改善箇所説明図

不具合の内容

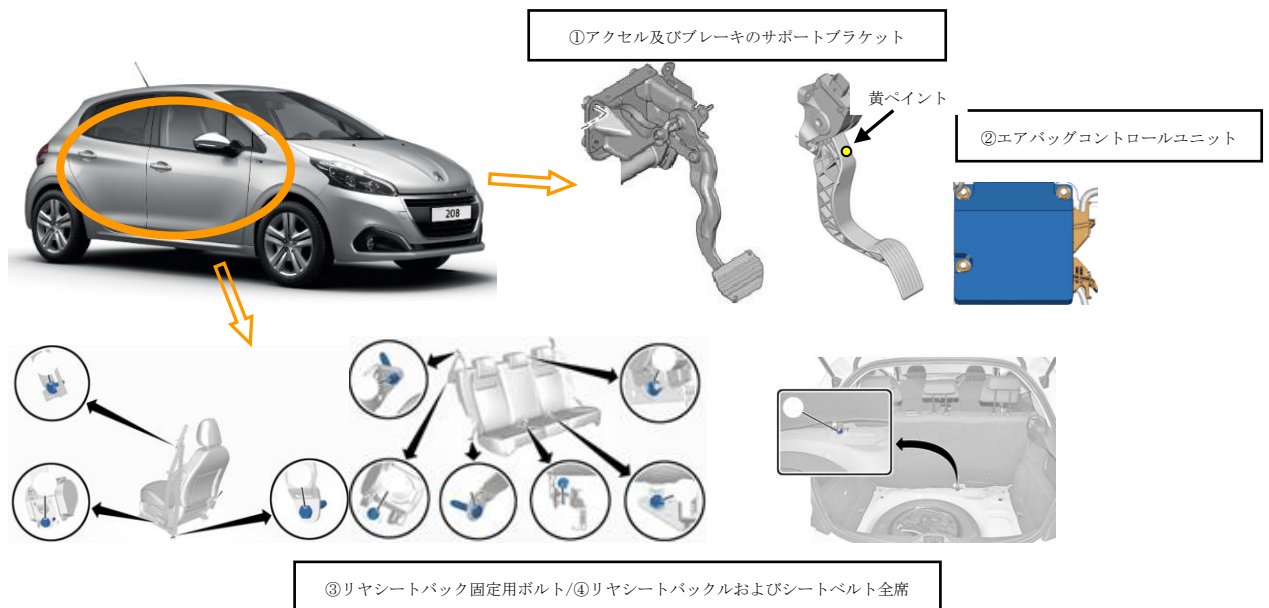
- ①アクセル及びブレーキのサポートブラケットにおいて、締め付け作業が不適切なため、締め付けトルクが不足している可能性がある。そのため、走行振動等により当該ナットが緩み、最悪の場合、ナットが外れてアクセルおよびブレーキ操作ができなくなるおそれがある。
- ②エアバッグコントロールユニットの取付けナットにおいて、締め付け作業が不適切なため、締め付けトルクが不足している可能性がある。そのため、走行振動等により当該ナットが緩み、最悪の場合、ナットが外れてエアバッグコントロールユニットが脱落し、エアバッグの作動ができなくなるおそれがある。
- ③リヤシートバック固定用ボルトにおいて、締め付け作業が不適切なため、締め付けトルクが不足している可能性がある。そのため、走行振動等により当該ナットが緩み、最悪の場合、ナットが外れて乗員の拘束ができなくなるおそれがある。
- ④リヤシートバックルおよびシートベルト全席において、締め付け作業が不適切なため、締め付けトルクが不足している可能性がある。そのため、走行振動等により当該ナットが緩み、最悪の場合、ナットもしくはボルトが外れて乗員の拘束ができなくなるおそれがある。

- ①～④全車両、当該ナットおよびボルトの締め付け状態を確認し、トルクが不足している場合は、規定のトルクで締め付ける。

アクセルペダルのレバー上部に黄ペイントを塗る。
